Commissione Speciale di Valutazione di Impatto Ambientale

“Nodo e Hub interportuale di Trieste - Penetrazione Nord di Trieste: collegamento in galleria da Prosecco al Porto Vecchio e sottopasso della città per riallaccio alla Grande Viabilità Triestina”

Proponente: **Regione Autonoma Friuli-Venezia Giulia –
Direzione Regionale della Viabilità e dei Trasporti**

Relazione istruttoria

FIGURA 1 La planimetria della configurazione iniziale del progetto stradale sovrapposta alle gallerie ferroviarie del progetto Italferr

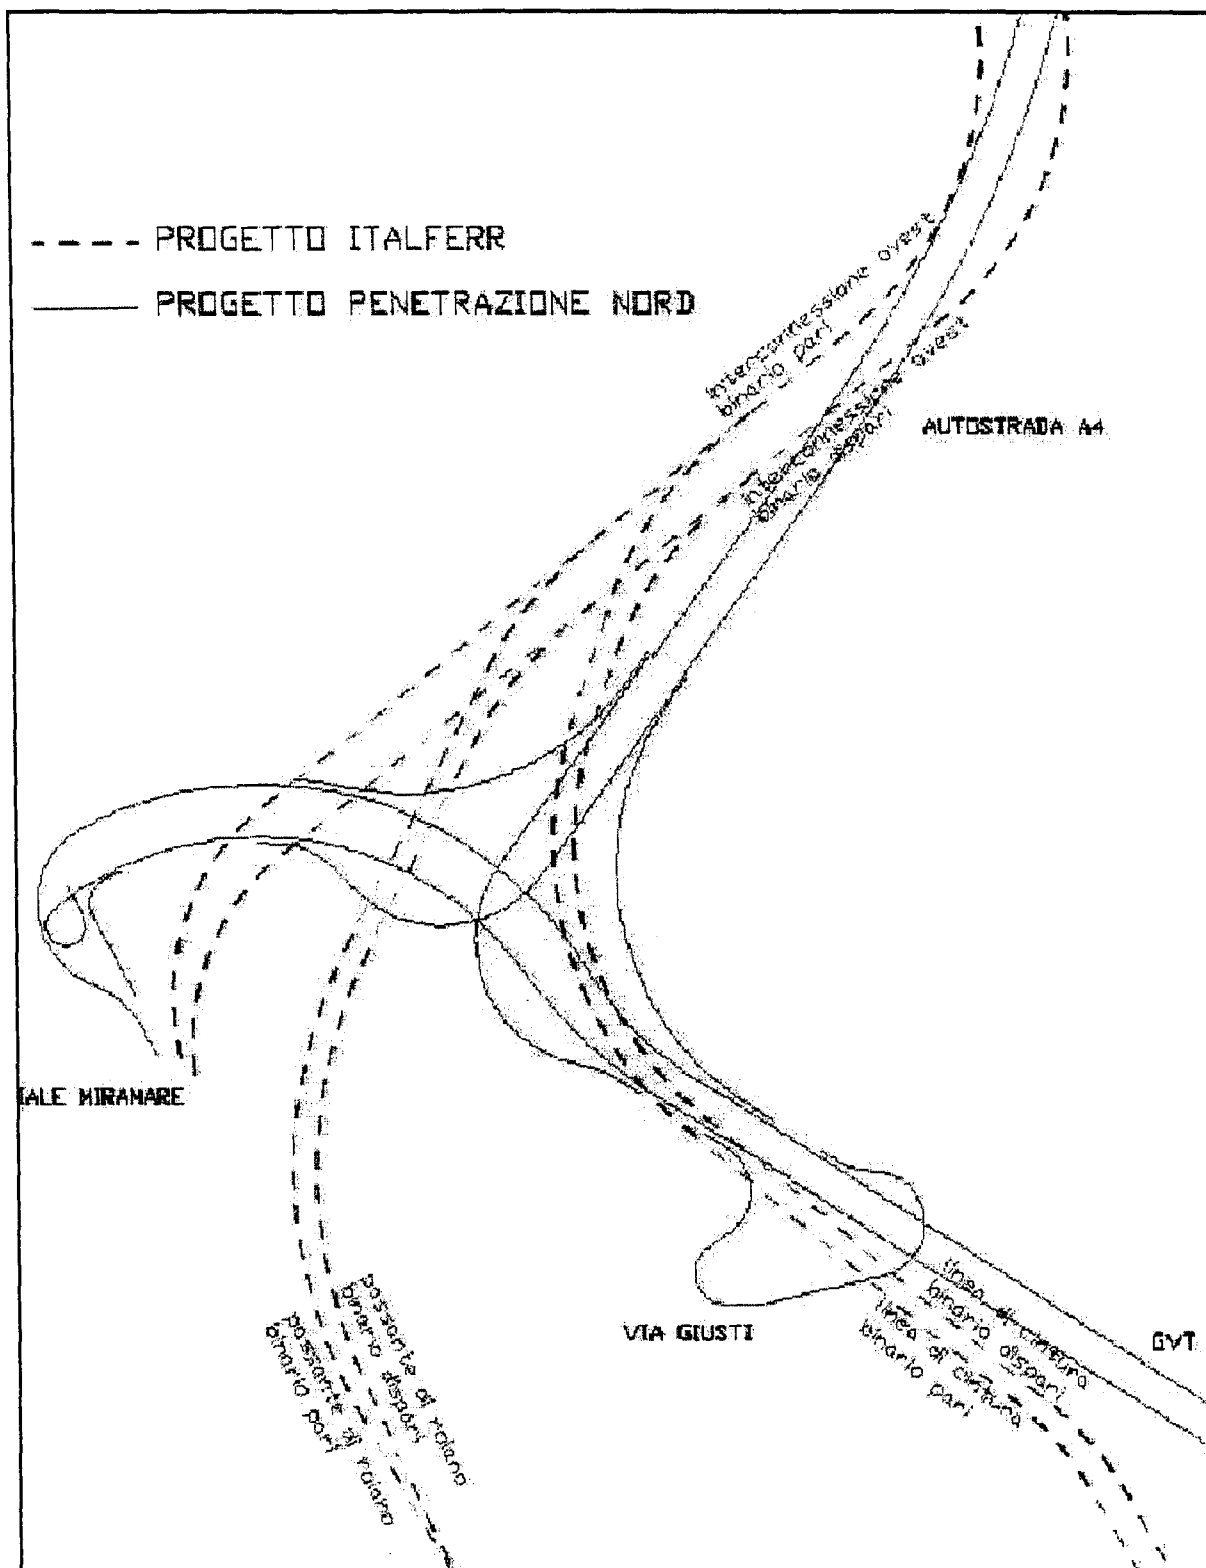
La figura 1 presenta la sovrapposizione tra il progetto originale dello svincolo stradale ed il progetto ferroviario.

Le due gallerie ferroviarie, per ognuna delle tre linee, non sono alla stessa altezza poiché devono scavalcarsi tra loro: quelle sul lato sinistro (binario pari) sono più basse (quota d'asse 3-5 m) mentre quelle a destra (binario dispari) più alte (quota d'asse 10-12 m). Oltre alla

Al contrario, l'intersezione tra le gallerie ferroviarie della Interconnessione Ovest e di quelle stradali della "Penetrazione Nord" non presentano problemi poiché le gallerie sono a quote molto diverse. Una rapida verifica delle quote altimetriche ha scartato immediatamente l'ipotesi di risolvere le interferenze evidenziate, mantenendo la stessa configurazione planimetrica. L'unica soluzione possibile, che è stata quindi adottata, era quella di spostare a monte l'intersezione delle gallerie: sia per garantire una maggior lunghezza alla galleria stradale per ridiscendere, sia perché il binario pari dell'Interconnessione Ovest scende di quota inoltrandosi all'interno del ciglione carsico per permettere al binario pari della linea di cintura, che si stacca da esso, di passare sotto il binario dispari dell'Interconnessione Ovest.

FIGURA 2 La planimetria del tracciato originale e della variante compatibile con il progetto Italferr

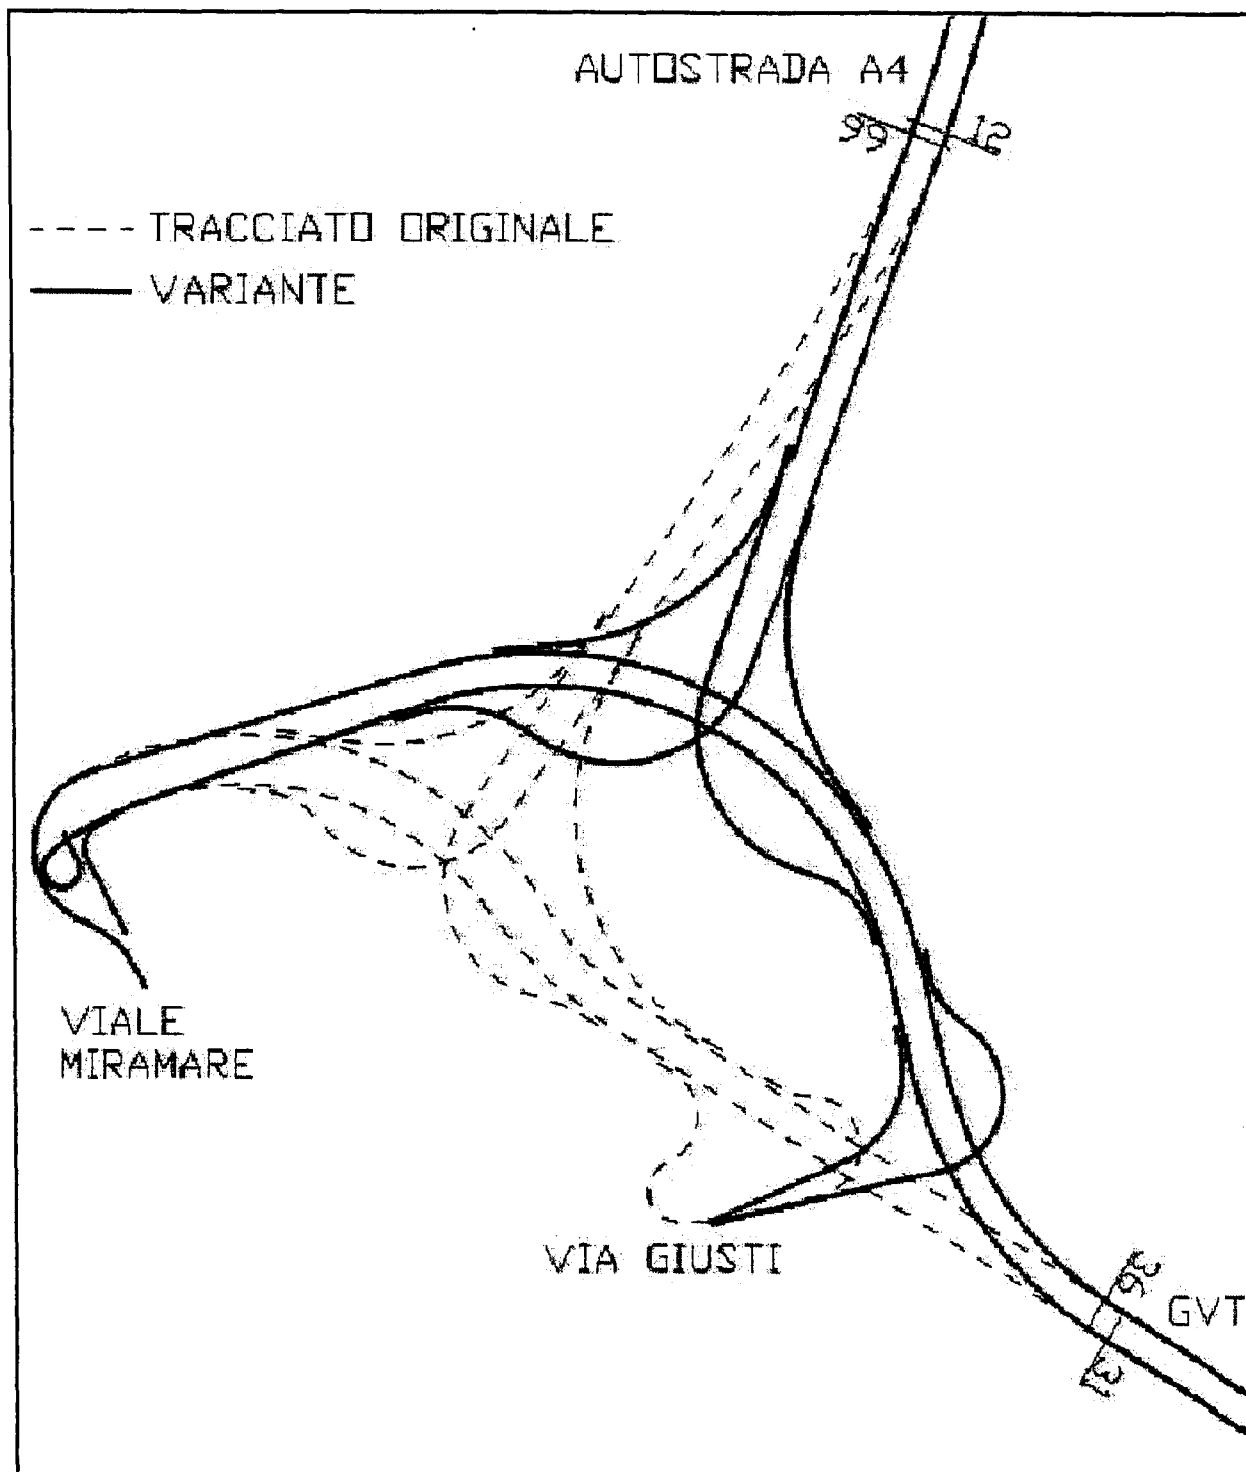
Le caratteristiche plano-altimetriche delle piste dello svincolo tra la "Penetrazione Nord" e l'"Passante intervallivo" non hanno subito modifiche sostanziali rispetto alla precedente versione del progetto, mantenendo raggi planimetrici minimi dell'ordine dei 180 m e pendenze longitudinali del 3.5% (con l'eccezione dell'asse S che presenta un flesso altimetrico con una pendenza puntuale del 7.5%).

In tutte le sovrapposizioni delle gallerie stradali a quelle ferroviarie, è sempre stato mantenuto un franco verticale superiore a 16 m tra le rispettive quote d'asse. Questo franco minimo, peraltro utilizzato solo tra la galleria destra dell'"Passante intervallivo" (asse B) ed il binario dispari dell'Interconnessione Ovest, richiederà in sede di progettazione definitiva un approfondimento ed eventualmente la realizzazione dello scavo della seconda galleria con una metodologia tale da non pregiudicare l'integrità della galleria già realizzata. La necessità di modificare lo svincolo per permettere la coesistenza dell'opera stradale con quella ferroviaria è stata sfruttata anche per eliminare la rotonda che il progetto originale prevede su viale Miramare, al termine dell'"Passante intervallivo".

Le modifiche progettuali prospettate e, a dire del Proponente, concordate con Italferr, sono necessarie per consentire la sovrapposizione del progetto della "Nuova linea AV/AC Venezia – Trieste: Tratta Ronchi dei Legionari – Trieste" con parte terminale della "Penetrazione Nord" e lo svincolo di viale Miramare. Si è pertanto resa necessaria la modifica, come afferma lo stesso Proponente, dell'ultimo tratto del tracciato e, trattandosi di una variante sostanziale al progetto presentato, diviene necessaria una sua riproposizione.

Tipologie di interferenza (c)

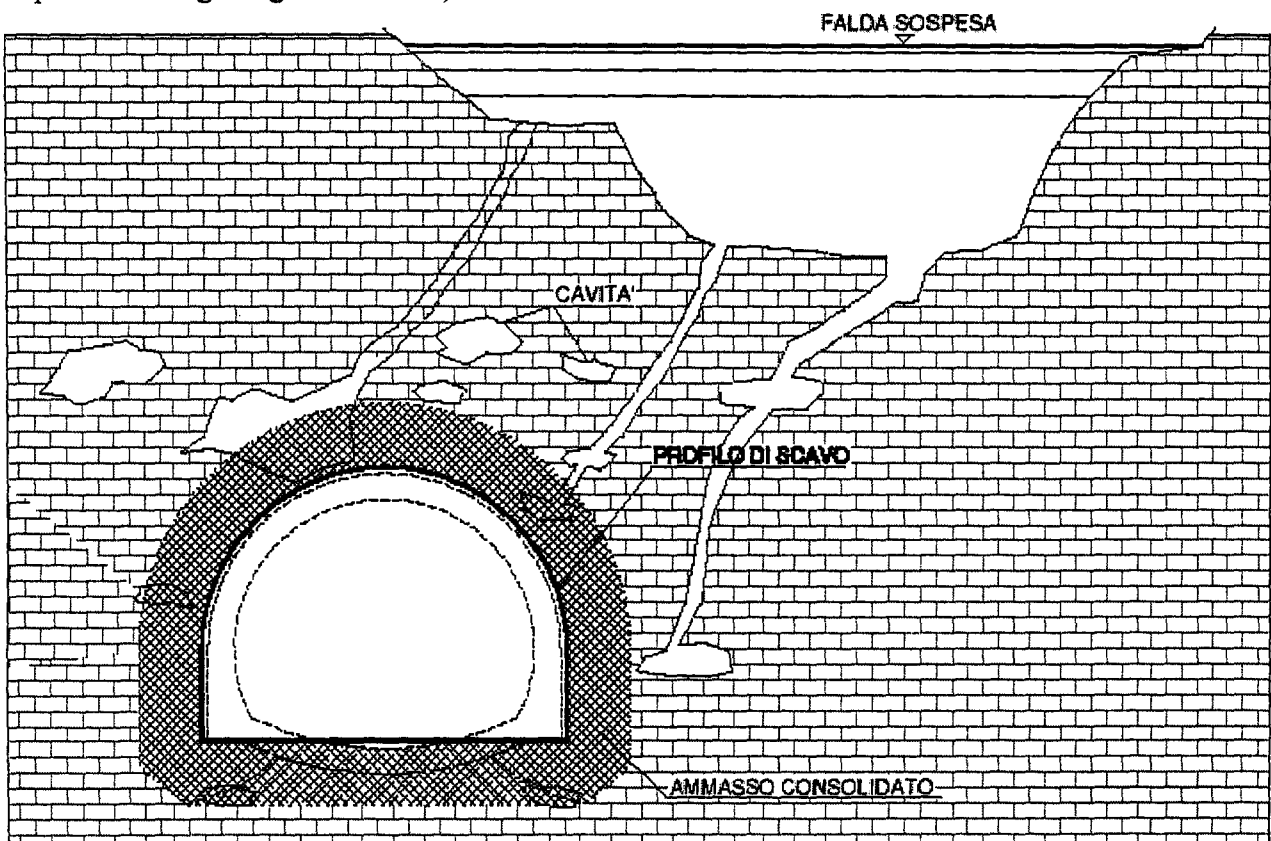
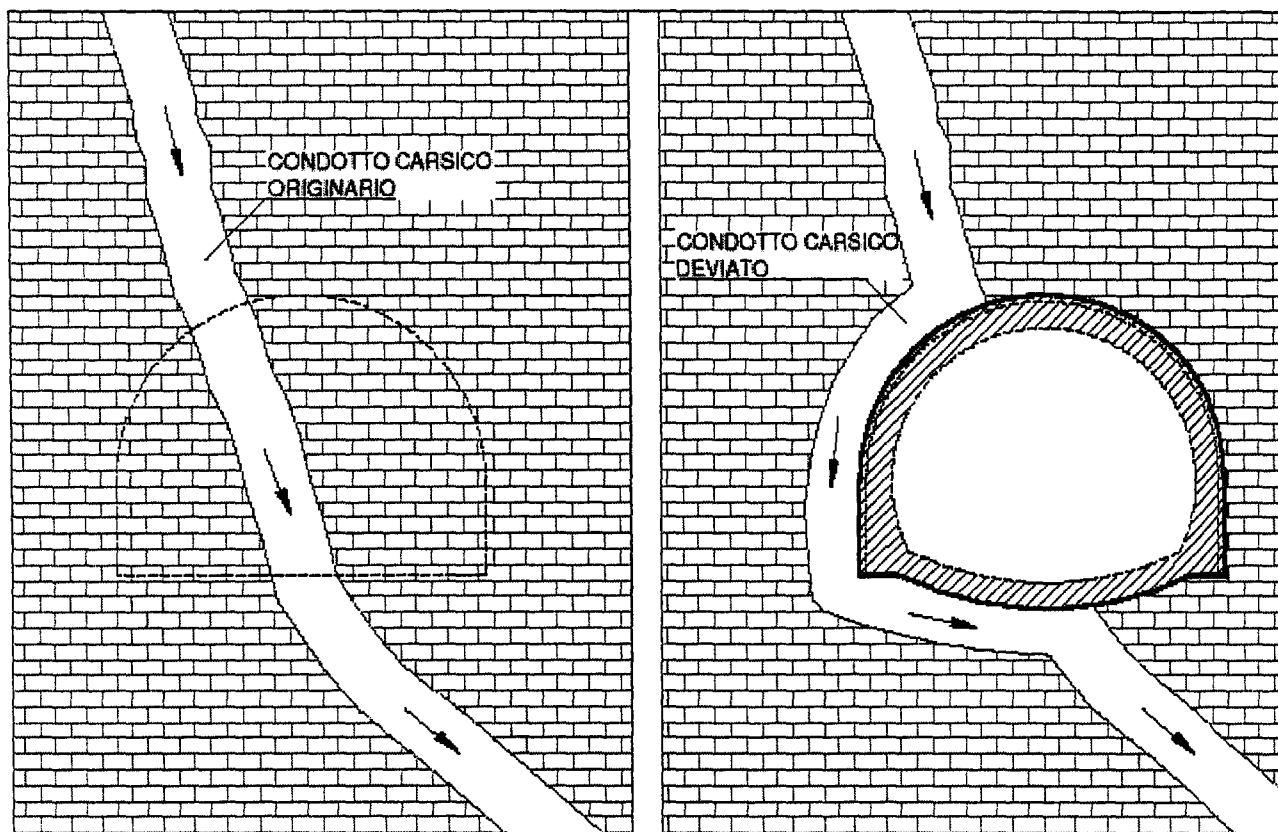
Si tratta di intercettazione di corsi d'acqua sotterranei (condotti carsici). Allo scopo di non alterare l'equilibrio idrogeologico e ridurre il carico idraulico nel rivestimento potrà essere realizzato un "condotto artificiale" a fianco del rivestimento che ristabilirà la continuità idraulica.

Tipologie di interferenza (d)

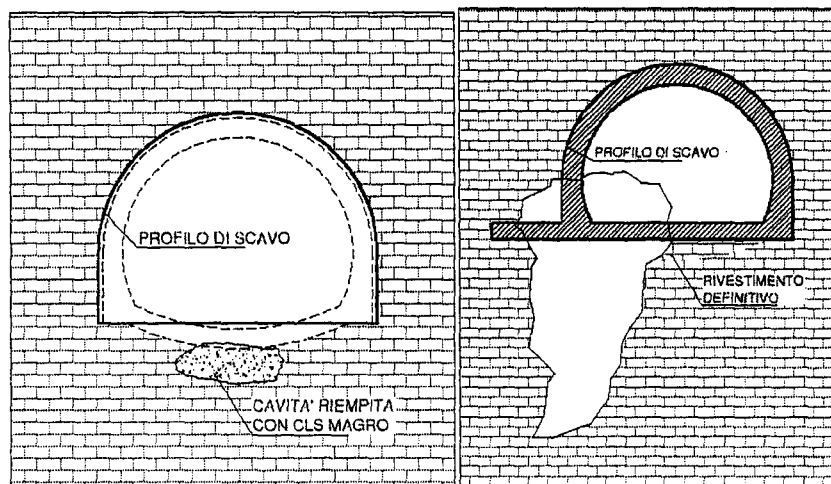
L'intercettazione di caverne di grandi dimensioni è un evento improbabile nel caso in esame sulla base di quanto evidenziato in precedenza relativamente alle classi di carsificabilità.
